# PLANFESTSTELLUNG

ERÖRTERUNGSTERMIN 18. DEZEMBER 2018

Der Vortrag gibt auf den einzelnen Seiten jeweils oben links stehend die Einwendung wieder, in Seitenmitte stehend die Antwort des Vorhabenträgers, sowie rechts die Fakten bzw. unser Fazit. Es wird geantwortet in der Abfolge der Stellungnahme des Vorhabenträgers vom 13.11.2017. Ab Seite 5 der Stellungnahme wird hier nur noch punktuell geantwortet, um Wiederholungen zu vermeiden.

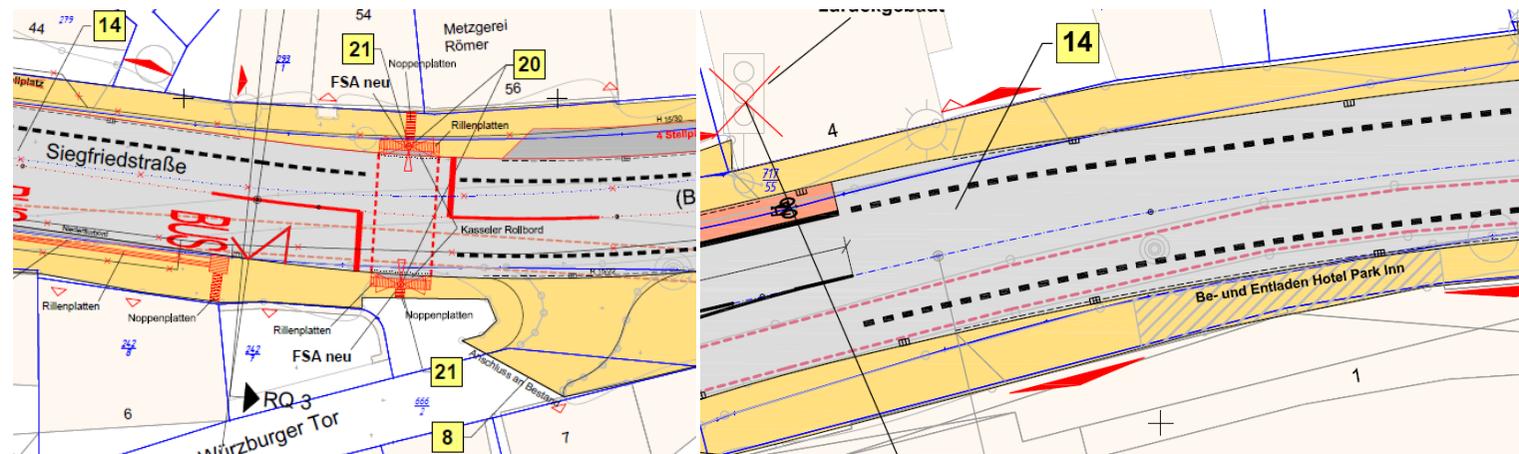
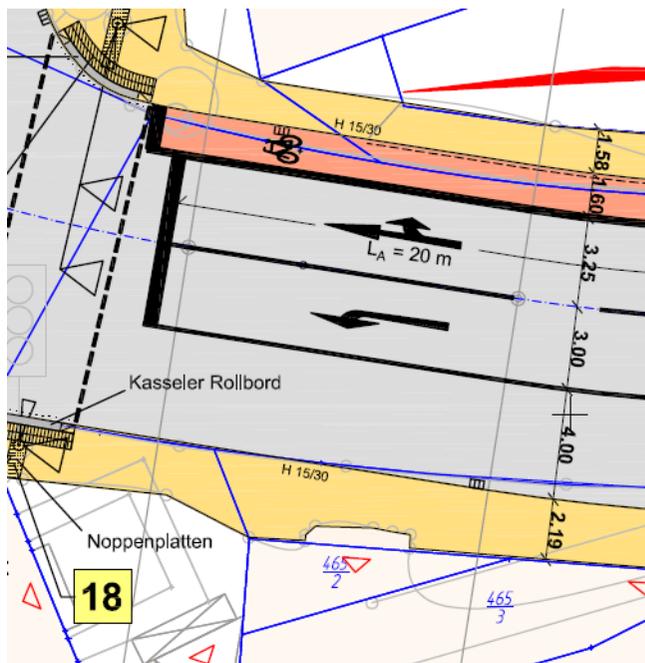
Die Mindestgehwegbreiten werden unterschritten, auch im Bereich der ÖPNV-Haltestellen. Unter Zugrundelegung des Rücksichtnahmegebotes schließt der Vorhabenträger Rollstuhlfahrer und Kinderwagen von der Teilnahme am Straßenverkehr zu Gunsten von Stellplätzen und fließendem Rad- und Kfz-Verkehr aus. Im Hotelbereich ist statt einem Gehweg ein Busparkplatz ausgewiesen. Die Verletzung der Grundregeln nach StVO ist offensichtlich geplant.

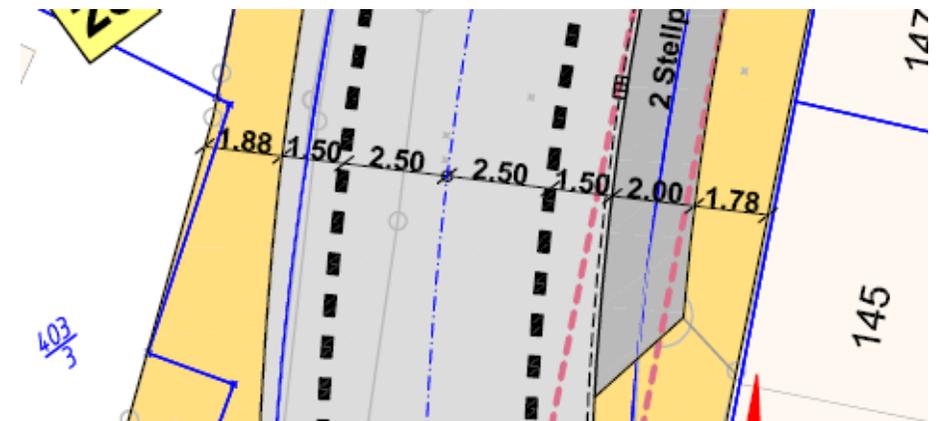
Der Schutzstreifen mit durchgängig 150cm Breite erfüllt das Mindestmaß, ignoriert aber die hohe Verkehrsbelastung, Gefällestrecke und Parkdruck. Im Kreuzungsbereich ist der Schutzstreifen nur einseitig geplant, der südliche Fußgängerweg unterschreitet das Mindestmaß für eine gemeinsame Nutzung. Durch Ausweisung (nur) eines Stellplatzes mit 185cm Breite für 255cm breite Busse direkt vor der Hotelaußenwand ist die regelmäßige Mitbenutzung erforderlich, ebenso wie im Straßenverlauf für z.B. Paket- und Zulieferfahrzeuge. Furtmarkierungen an Einmündungen fehlen.

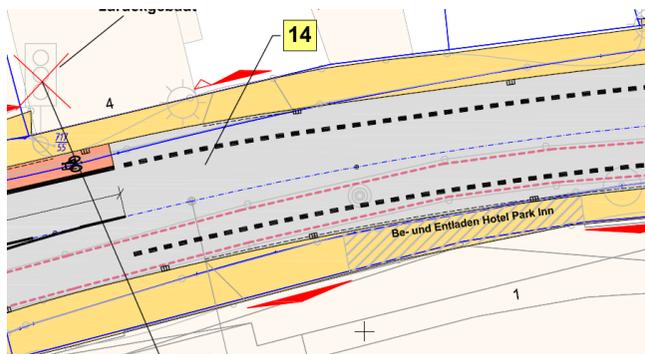
Gegenüber der heutigen Situation mit Gehweg zwischen Hotelaußenfassade und Stellplatzfläche wird zukünftig die Stellplatzfläche den heutigen Gehweg vollständig einnehmen. Einerseits ist das Ausweichen für Fußgänger auf die private Arkadenfläche rechtlich nicht möglich, andererseits durch die dortige Hotelvorfahrt und Tiefgarageneinfahrt nicht gegeben. Insofern gibt es hier keinen Gehweg!

Ein Busstellplatz ist unzureichend für die Erfordernisse, wie die Bilder zeigen. Ein Entladen gegen die Wand ist nicht möglich, so daß zukünftig die regelmäßige Mitbenutzung von Schutzstreifen und Fahrbahn erforderlich ist, wie auch die Entladung auf Straßenseite deren Mitbenutzung erfordert.

Ebenso wird die Mitbenutzung des nördlichen Schutzstreifens durch notwendiges Ausweichen die Regel sein.

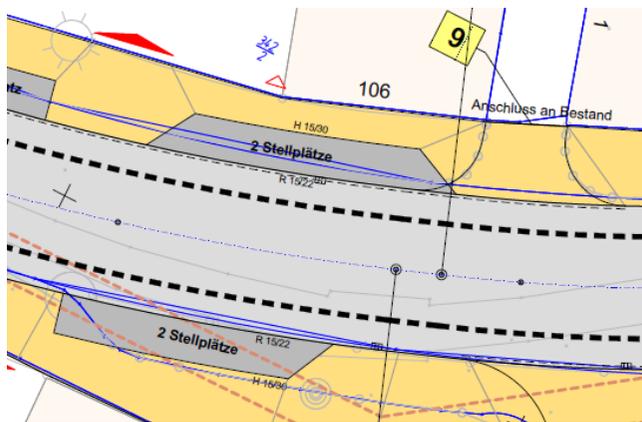
Weder die erforderlichen Stellplatzbreiten incl. Sicherheitsstreifen werden eingehalten, noch die Mindestabstände zu Einfahrten und Einmündungen (Liesengasse, Lindenfelser Weg, Zufahrt ehem. KLN, Schleifweg). Z.B. wird die Zufahrt für den Einwender Hechler unzulässig beschnitten. Durch den Verzicht der Aufteilung in Längsrichtung wird die Parksituation nicht verbessert, sondern Konflikte durch Rangiervorgänge auf dem Schutzstreifen provoziert.

Ein Stellplatzkonzept fehlt vollständig. Der Parkdruck von Anwohnern, die Erfordernis aus fehlenden Stellplätzen der Altstadtbewohner und Gastronomie mit ihren Besuchern aufgrund Herstellungspflichtuntersagung eigener Stellplätze, Parkdruck aus öffentlichen Einrichtungen wie Rathaus und Kulturzentrum Amtshof ohne eigene Stellplätze, ist unberücksichtigt.

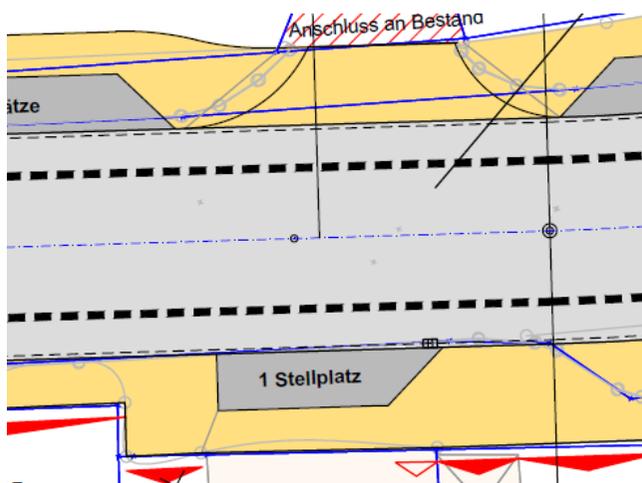
Der Vorhabenträger will (S.19) die Parkstreifen ohne Längsaufteilung über die Einfahrten niveaugleich mit den Gehwegen führen. Der Vorhabenträger plant also das Auffahren auf 12cm hohe Borde und das Zustellen der Einfahrten.

Zufahrt ehemalige KLN beidseitig zugeplante Zufahrt. Gegenüber zugeplante Hofeinfahrt, deren Ausfahrt westlich ohnehin durch enge Bebauung eingeschränkt ist, östlich nun auch noch die Sicht genommen bekommt.

Die Stellplatzanordnung überlagert sich mit der KLN-Garagenzufahrt – die Hofzufahrt entspricht nicht der Realität.

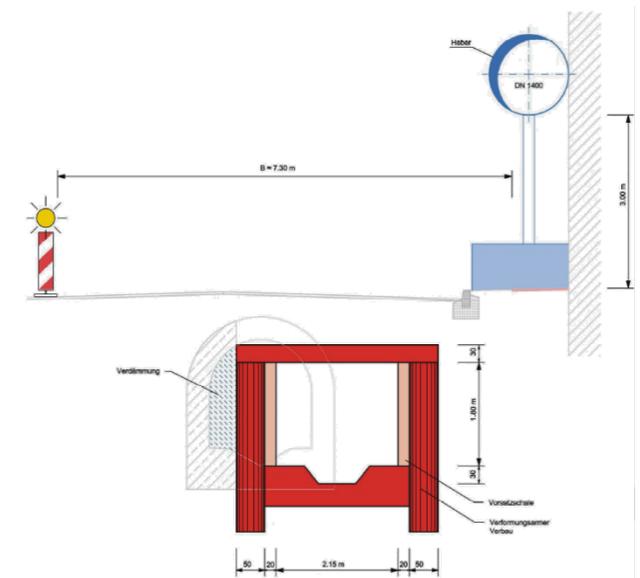
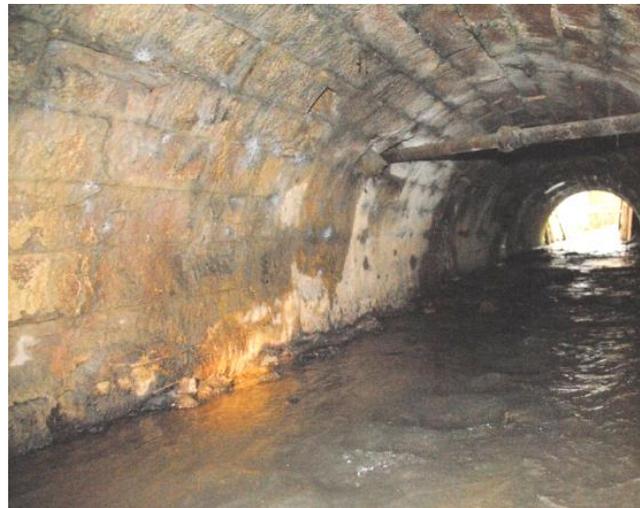
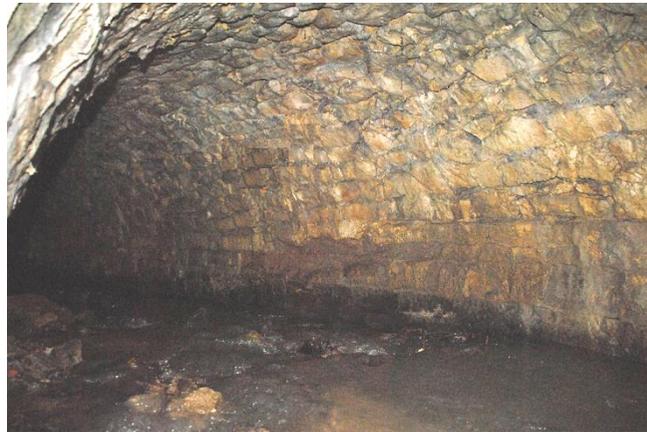
Der Vorhabenträger stellt die vorhandene Stadtbachführung bildlich als vollständig betonierte Verdolung dar, textlich u.a. „als Sandsteingewölbe mit Spritzbetonüberdeckung“ (BE444 325m), „Stahlbetonplatte auf Sandsteingewänden“ (BE445 92 m), „Stahlbetonrahmen auf natürlichem Bachbett“ (BE1655 135m) und „Sandsteingewölbe“ (BE446 13m), die er durch eine vollständige WU-Beton-Einhausung kanalisieren will. Er will den Stadtbachzustand auf 565 m bzw. 65% der überwölbten Länge verschlechtern, vorhandene Flora und Fauna abtöten.

Es besteht über Sohle und Wände Verbindung zum Grundwasserkörper, Störsteine und natürliche Sohlabstürze dienen der Sauerstoffanreicherung und ermöglichen eine weitgehende Durchgängigkeit.

- Straßenkategorie: LS II gewählter Regelquerschnitt:

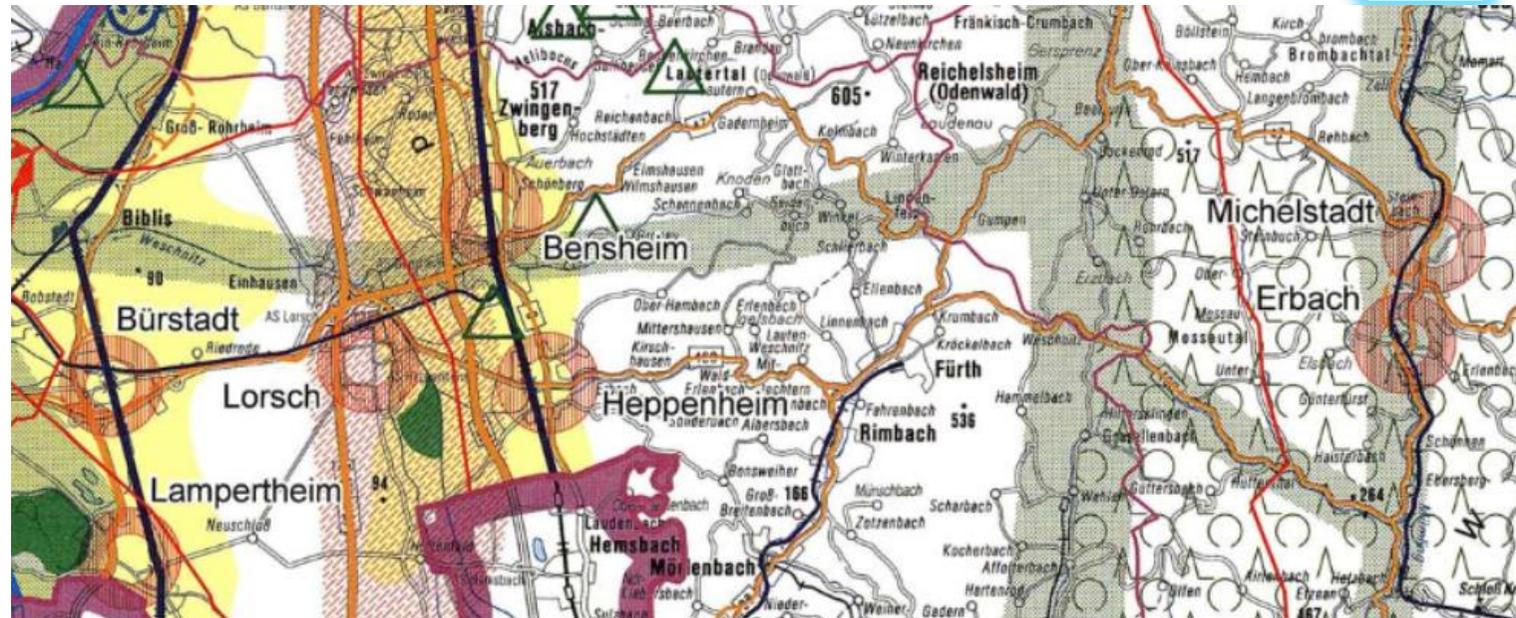
1993 stufte der Vorhabenträger gemäß Aktenvermerk die Siegfriedstraße als regional/überregional in Verbindungsfunktion II, Kategorie C II ein und bezeichnet sie als problematisch, eine Verlagerung sei auf absehbare Zeit nicht möglich.

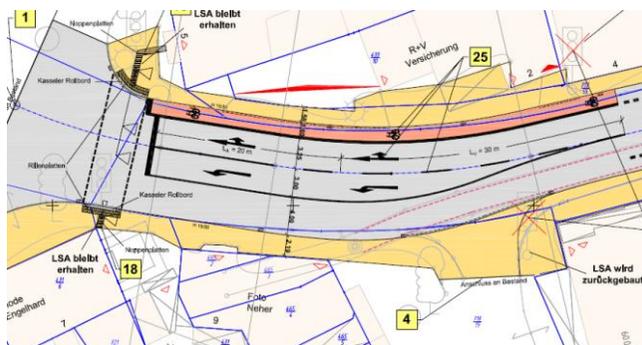
Platzbedarf: normaler Radfahrer gem. RAST 80cm; Mindestseitenabstand beim Überholen gem. Rechtsprechung 100cm; Bus. Schwerverkehr 255cm = 435cm ohne erforderlichen Sicherheitsraum zum Fahrbahnrand. Hinzu kommt, daß aus der Kleinen Bach kommende Fahrzeug weit vorfahren müssen, um den Verkehrsraum einsehen zu können, sowie mangels Busstellplätze weiterhin auf der B460 geladen wird.

Der Vorhabenträger bleibt eine Erklärung schuldig, warum er bei 4m Fahrbahnbreite hier ausreichend Sicherheit erkennt und keinen Schutzstreifen anordnet, östlich anschließend jedoch bei ebenso 4m Fahrbahnbreite einen Schutzstreifen plant.

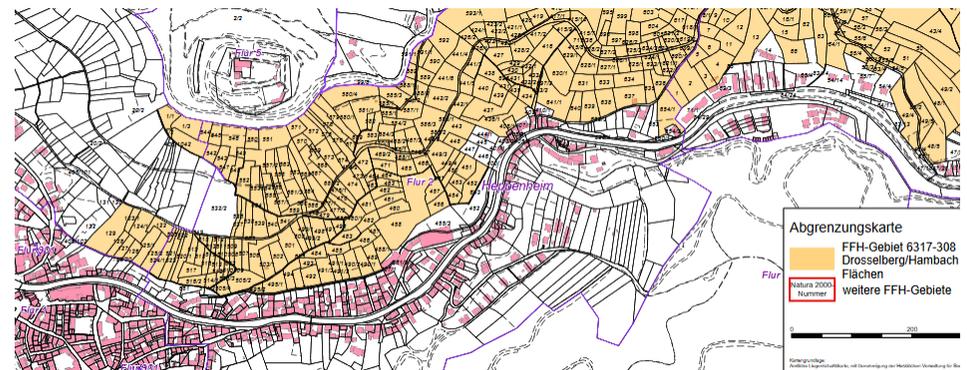
Der Vorhabenträger ignoriert eine vorhandene FGÜ und hat diese, da bereits angeordnet, planerisch zu berücksichtigen. Tempo 30-Nachts ist ebenso bereits angeordnet und muß für das Nutzen-Kostenverhältnis der Maßnahme berücksichtigt werden.

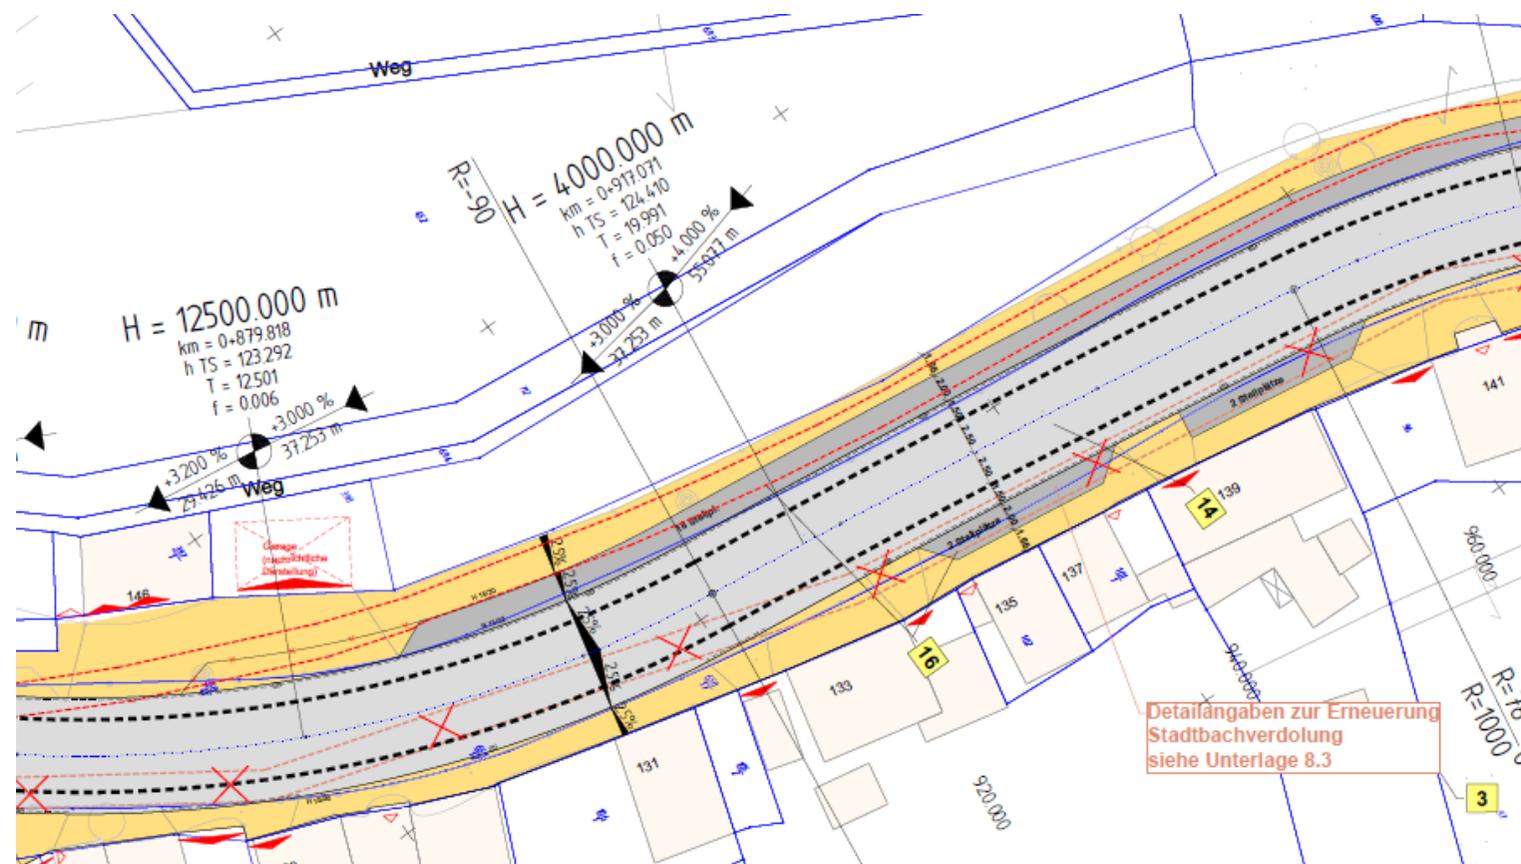
Die Behauptung des Vorhabenträgers, daß eine dreijährige Rohrleitungsführung mit Unterbrechung der Durchgängigkeit für u.a. Rote-Liste-Arten und der Sohlenflora nicht gefährdet, ist nur verständlich, wenn man dem Vorhabenträger ein Wissen um den Bauendzustand mit endgültiger Undurchlässigkeit unterstellt und damit ein vorsätzliches widerrechtliches Handeln.

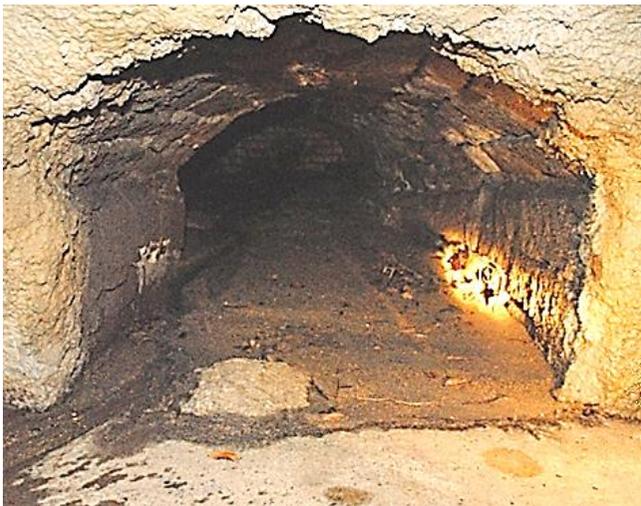
Der Vorhabenträger plant unter der Prämisse eines weitestgehend wasserundurchlässigen Bauwerks ohne Kenntnis der Baugrund- und Grundwasserverhältnisse, ohne jegliche Gewässerstrukturverbesserung und stellt sich damit gegen das Ziel der EG-WRRL, der Erreichung bzw. der Erhaltung eines guten Zustandes des Grundwassers und der oberirdischen Gewässer.

Der Vorhabenträger nimmt u.a. keine Stellung zur Trennung vom Stadtbach zum Grundwasserkörper, zu Lage und planerischen Umgang mit Seitengewölben, zur Offenlegung und Renaturierung, der Durchflusstrennung anliegender Quellen, der Beeinträchtigung der Gewässerökologie durch Zerschneidung und Unterbrechung von faunistischen Wechsel- und Austauschbeziehungen, sowie der vollständigen WRRL-widrigen Kanalisierung.
